**Avis délibéré de la mission régionale  
d'autorité environnementale Auvergne-Rhône-Alpes  
relatif au projet de révision allégée n°1 et modification n°2 du  
plan local d'urbanisme  
de Saint-Ours-les-Roches (63)**

Avis n° 2020-ARA-AUPP-940

Extraits du règlement graphique du PLU de la commune de saint-ours-les-Roches (PLU actuel et projet de révision), permettant de visualiser les changements de site pour l'UTN de Lemptégy (zone Uit\*).

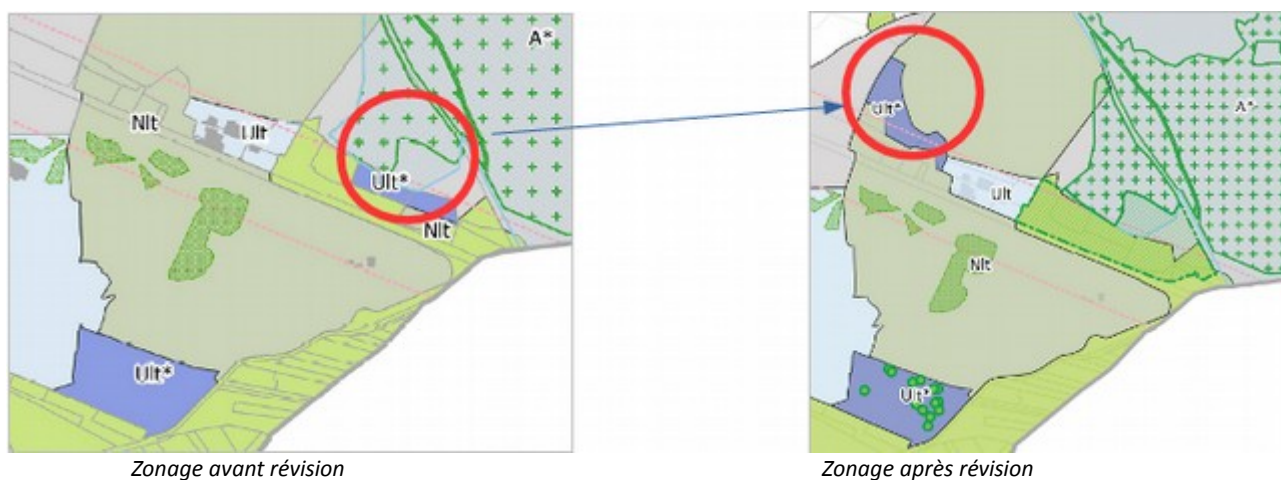
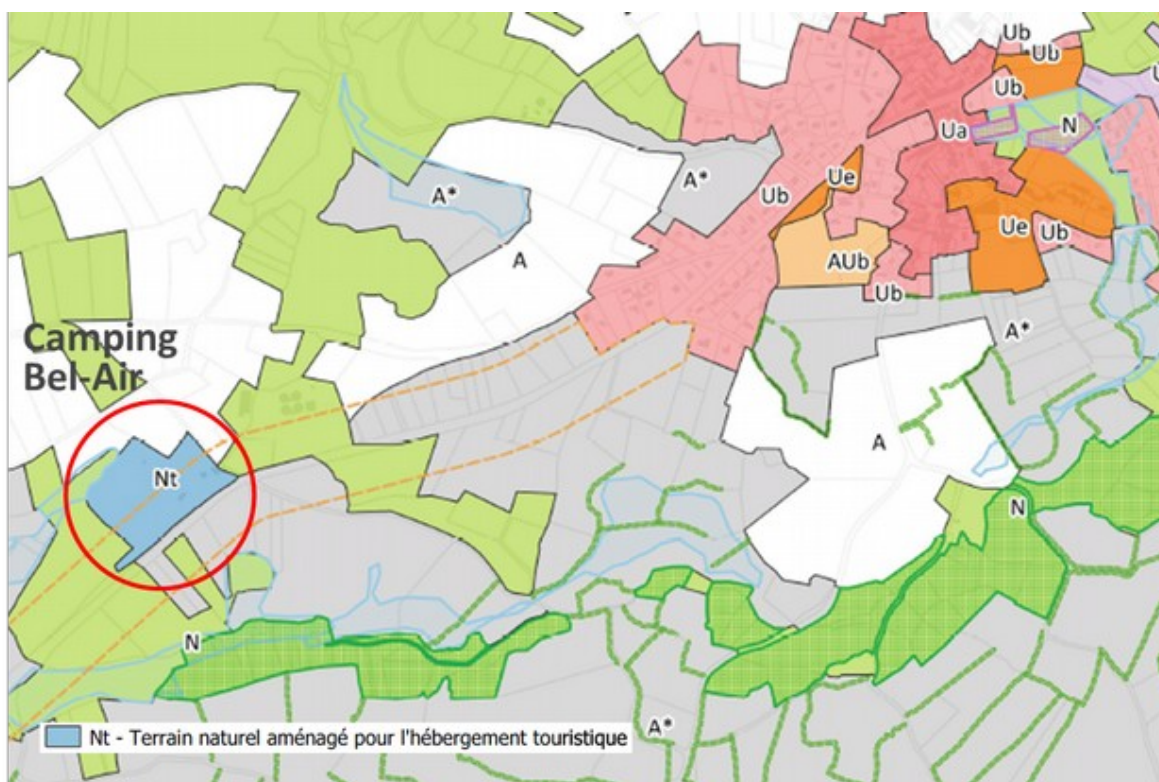
L'Autorité environnementale est consultée pour avis à la fois sur le projet de révision n°1 allégée du PLU et sur le dossier de modification n°2 du PLU qui font l'objet d'un rapport de présentation unique. Le dossier n'explique pas clairement pourquoi deux procédures sont maintenues en parallèle. L'engagement de la révision aurait en effet pu intégrer les orientations d'aménagement et de programmation (OAP) sur les secteurs du camping de Bel-Air et du volcan de Lemptégy prévues dans le cadre de la modification. L'avis de l'Autorité environnementale traite de l'ensemble des dispositions arrêtées au terme de ces deux procédures.

Source : DOG SCoT Grand Clermont

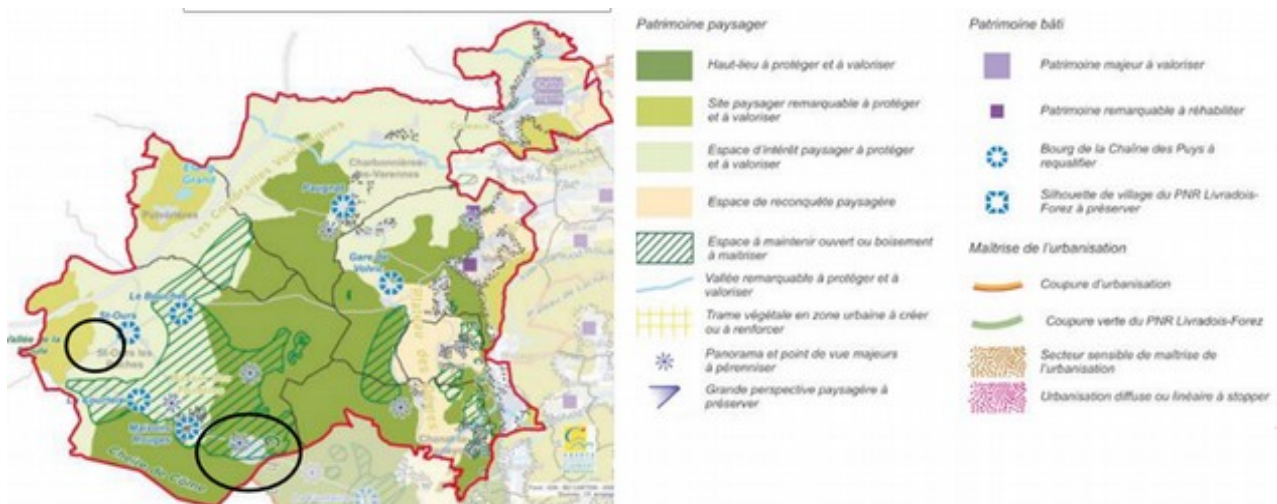
Les illustrations proposées dans le rapport de présentation, extraites du SCoT, présentent la commune dans son ensemble. Le territoire communal est identifié par le SCoT comme un « cœur de nature d'intérêt écologique majeur à conserver » et un « cœur de nature d'intérêt écologique à prendre en compte »<sup>16</sup> ce qui confirme la sensibilité du site<sup>17</sup> et aurait justifié une analyse environnementale plus ciblée des deux secteurs d'OAP et de leurs abords.

Source : Extrait des Orientations d'Aménagement et de Programmation

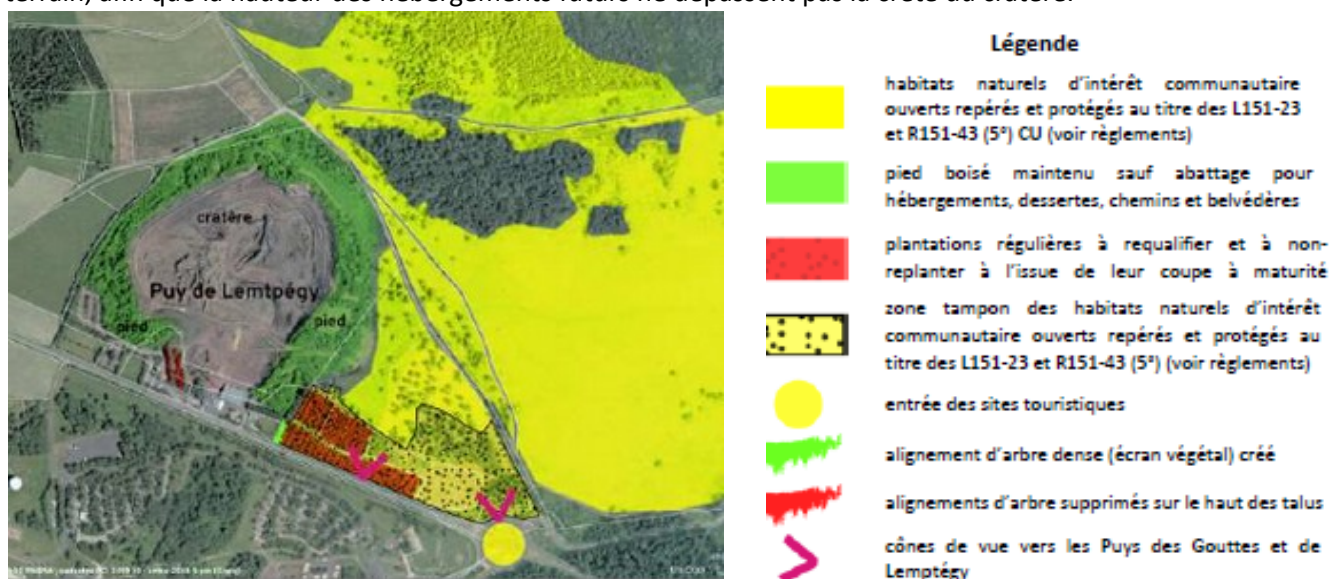
Le rapport de présentation indique<sup>29</sup> que la solution retenue pour l'insertion paysagère de l'UTN sur le site du volcan de Lemptégy repose sur la préservation des alignements d'arbres et sur la « modélisation » du terrain, afin que la hauteur des hébergements futurs ne dépassent pas la crête du cratère.

Le dossier gagnerait en précision avec une présentation en perspective de l'aménagement prévu permettant de définir, dans l'OAP, ses conditions d'intégration paysagère et de retenir, dans le règlement écrit, une hauteur adaptée, celle y figurant de 7 mètres, sans autre précision, ne donnant, en l'absence de représentation en volume, aucune garantie sur ce point.

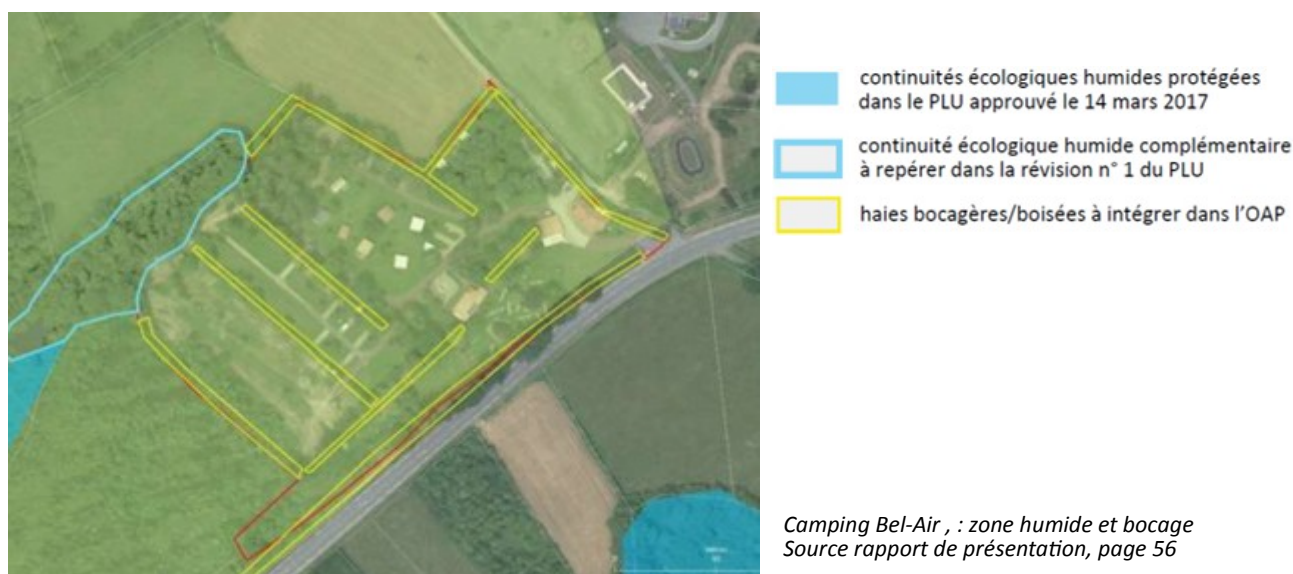
L'Autorité environnementale relève que le rapport de présentation comporte une incohérence dans l'analyse des zones humides dans le secteur du camping Bel-Air. Il souligne en effet, dans les mesures ER<sup>30</sup> la nécessité de protéger les continuités écologiques et notamment la « ZH du camping de Bel Air ». Cette zone humide est mentionnée dans le chapitre relatif à la ZNIEFF : « une zone humide longeant la limite de cette zone NT est maintenant repérée et protégée dans le PLU sous la forme d'une continuité écologique humide de secteur de cours d'eau ». Or, il indique<sup>31</sup> également qu'« aucune zone humide n'est recensée dans les secteurs concernés par ce projet de révision n°1 et de modification n°2 du PLU ». Si le périmètre de l'extension du camping évite la zone humide, cette dernière a cependant été recensée « dans le secteur » de l'extension projetée qu'elle longe dans sa partie nord-ouest.

D'autre part, le fait que cette zone humide soit repérée et classée en zone naturelle N au plan de zonage, ne suffit pas à garantir l'absence d'impacts générés par l'activité du camping de Bel-Air<sup>32</sup>. De plus, le rapport de présentation ne mentionne pas d'analyse relative aux incidences éventuelles sur les zones humides de l'augmentation du nombre d'emplacements dans le camping et de la fréquentation du site de Lemptégy.
